44F-04-012

不具合連絡書

415CFX-007-30F

2Pスピカーレセコンタクト

略図(必要な場合のみ)

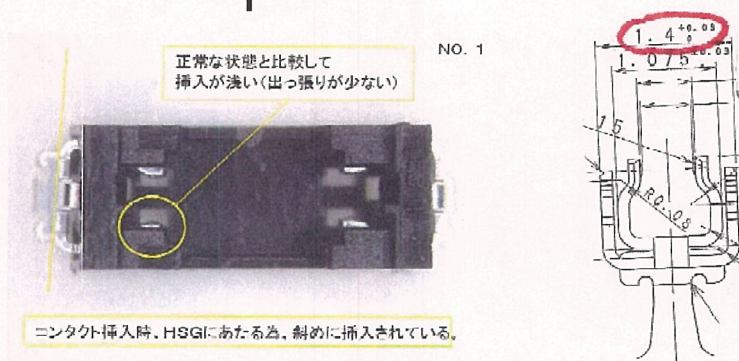
寸法不良

接点部外側のガイド部のピッチ寸法が図面では $1.4+0.03/0$ と規定されているが、測定した結果 $1.450\sim 1.454$ と外れている。
